RESOLUCIÓN GERENCIAL GENERAL REGIONAL

Nº 039 -2026-GRJ/GGR

Que, el Gobierno Regional de Junín y el CONSORCIO ANJU, suscribieron el Contrato N° 106-2025/GRJ/ORAF de fecha 10 de julio de 2025, derivado del proceso de selección de la licitación pública abreviada N° 11-2025-GRJ (convocado el 04/06/2025) para la ejecución de la obra: "CONSTRUCCIÓN DE AMBIENTE COMPLEMENTARIO; EN EL(LA) CHILCA DISTRITO DE CHILCA, PROVINCIA HUANCAYO, DEPARTAMENTO JUNIN", con CUI N° 2661133, por un monto económico de S/ 2'305,771.54 (Dos Millones Trescientos Cinco Mil Setecientos Setenta y Uno con 54/100 Soles) y un plazo de ejecución de 180 días calendario;

Imagen: Línea de Tiempo.

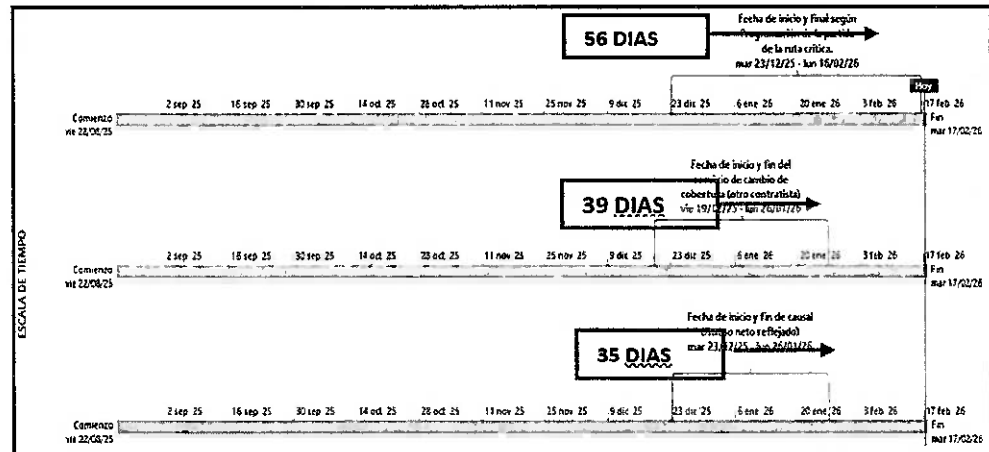
De acuerdo con el análisis del cronograma de ejecución de obra vigente y la evaluación de la secuencia constructiva del proyecto, se ha verificado que durante el periodo en que se ejecutaron los trabajos de cambio de cobertura en el establecimiento de salud se generó una interferencia directa que impidió el desarrollo normal de las partidas programadas, principalmente aquellas correspondientes a instalaciones eléctricas en los módulos existentes, las cuales forman parte de la ruta crítica del proyecto.

En ese contexto, los trabajos ejecutados por la **RED DE SALUD DEL VALLE DEL MANTARO** ocasionaron la imposibilidad de ejecutar las actividades previstas en el cronograma, produciendo un atraso real en la programación de obra que no pudo ser absorbido por holguras existentes.

Conforme a lo establecido en el artículo 200 del Reglamento de la Ley de Contrataciones del Estado, la ampliación de plazo debe sustentarse acreditando la ocurrencia de la causal, el periodo de afectación y su incidencia en la ruta crítica del cronograma de ejecución. En ese sentido, del análisis técnico efectuado se determina que la afectación generada impacta directamente en la fecha de culminación del proyecto.

Por lo tanto, la **AMPLIACIÓN DE PLAZO N.° 01 SE CUANTIFICA EN TREINTA Y CINCO (35) DÍAS CALENDARIO**, trasladándose dicho periodo en el calendario de ejecución **desde el 17 de febrero de 2026 hasta el 24 de marzo de 2026**, modificándose en igual número de días la fecha de culminación contractual de la obra.

En ese sentido, y en el marco de las funciones de esta Subgerencia, se concluye que resulta procedente la **Ampliación de Plazo N.º 01 por dieciocho (18) días calendario**, los cuales serán computados desde el 18 de febrero de 2026 hasta el 07 de marzo de 2026, modificándose en el mismo periodo la fecha de culminación contractual de la obra.

- 5.4. Por lo tanto, **LA AMPLIACIÓN DE PLAZO N.º 01** se cuantifica en **dieciocho (18) días calendario**, trasladándose dicho periodo en el calendario de ejecución **desde el 18 de febrero de 2026 hasta el 07 de marzo de 2026**, modificándose en igual número de días la fecha de culminación contractual de la obra.

Imagen: Fecha de inicio de la partida de la ruta crítica de acuerdo Diagrama de Gantt.

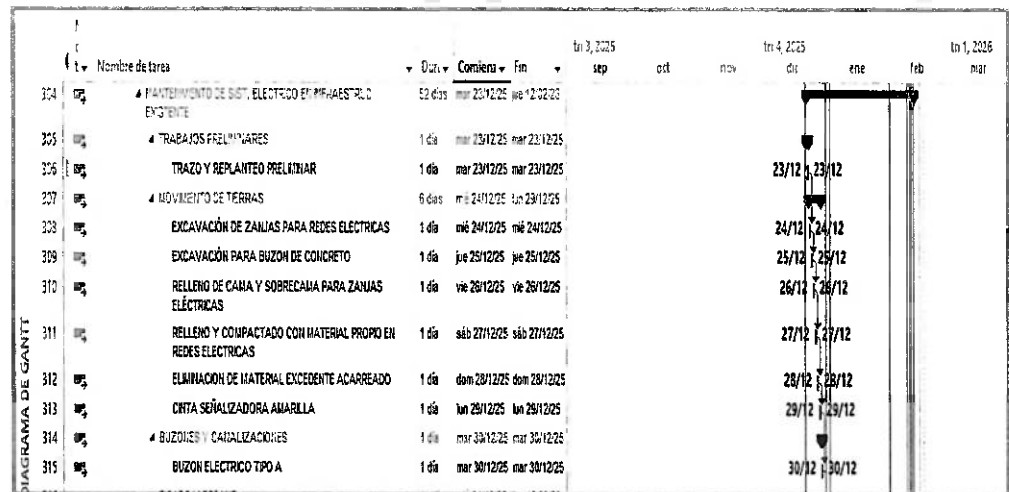
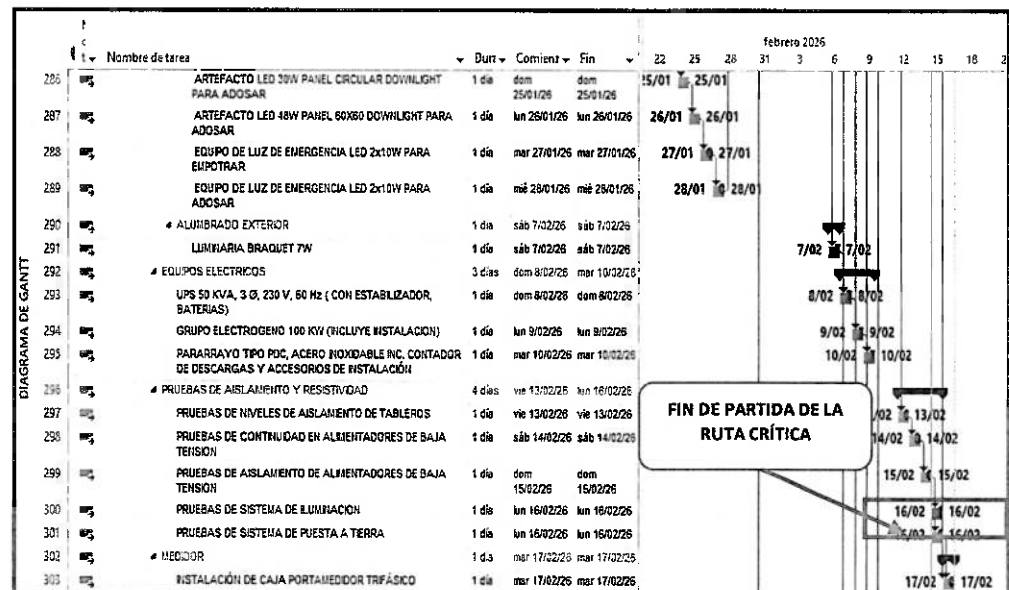
De acuerdo a los cronogramas aprobados se muestra las partidas afectadas que tenían que iniciar el 23 de diciembre del 2025, no obstante, por los trabajos del servicio de cambio de cobertura se postergo e inicio el 27 de enero del 2026; las partidas que corresponde al módulo 07 que fueron atrasados son:

Se puede verificar que el atraso neto reflejado como consecuencia del servicio de cambio de cobertura fue de treinta y cinco (35) días calendarios.

DESCRIPCIÓN	INICIO	FIN	DÍAS CALENDARIOS
Fecha de inicio y final según Programación de la partida de la ruta crítica.	23/12/2025	16/02/2026	56 días Calendarios
Fecha de inicio y fin del servicio de cambio de cobertura (otro contratista)	19/12/2025	26/01/2026	39 días Calendarios
Fecha de inicio y fin de causal (Atraso neto reflejado)	23/12/2025	26/01/2026	35 días Calendarios
